# **ESTUDOS VERDADEIRAMENTE CONFIÁVEIS: 30 DISTORÇÕES PRODUZIDAS PELAS ONGs PARA ATACAR O EIA-RIMA DO PROJETO MADEIRA**

**Novembro - 2006**

**Figura - Curva de Brune**

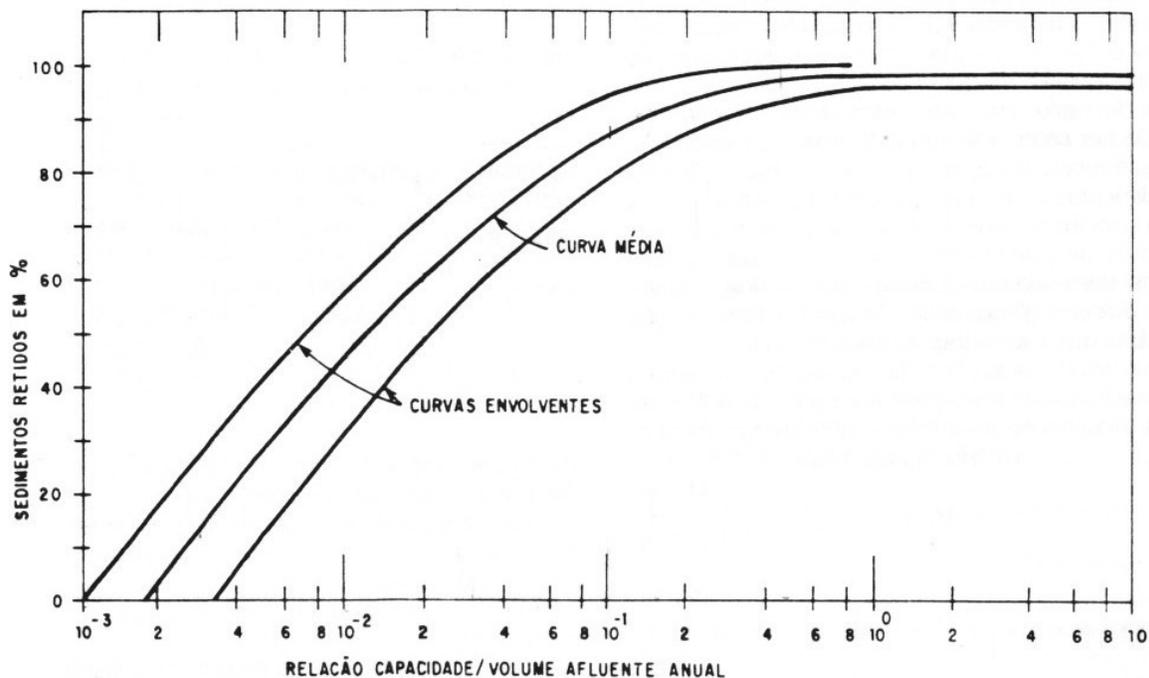
*Nenhuma indicação do grau de certeza é dada no EIA e nenhum teste de sensibilidade é apresentado. Nada é dito sobre quais conseqüências poderia ter se os sedimentos fossem ultrapassar o topo da parede de retenção, que é planejada para “garantia do não assoreamento das tomadas d’água durante o horizonte do estudo (100 anos)” (Philip Fearnside)*

**RESPOSTA:** Os estudos de assoreamento dos reservatórios baseiam-se na curva de Brune e no método de redução de área de Borland – Miller. A curva de Brune (Figura anexa) estabelecida empiricamente a partir de levantamentos sedimentométricos de vários reservatórios nos EUA relaciona a eficiência de retenção ( $E_R$ ) com a relação entre a capacidade do reservatório e o volume afluente médio anual. A  $E_R$  exprime a relação entre o volume de sólidos retido no reservatório e o volume de sólido afluente ao reservatório. Como pode ser observado na Figura, além da curva média são definidas às curvas envolventes superiores e inferiores, que representam reservatórios com sedimentos com granulometria grossa e fina respectivamente.

A eficiência de retenção (% de sedimentos retidos) dos reservatórios de Jirau e Santo Antônio foi estimada com base na curva média de Brune, que tem sido tradicionalmente empregada no Brasil. No caso específico desses reservatórios **é uma adoção conservadora em razão da granulometria muito fina do sedimento do rio Madeira.**
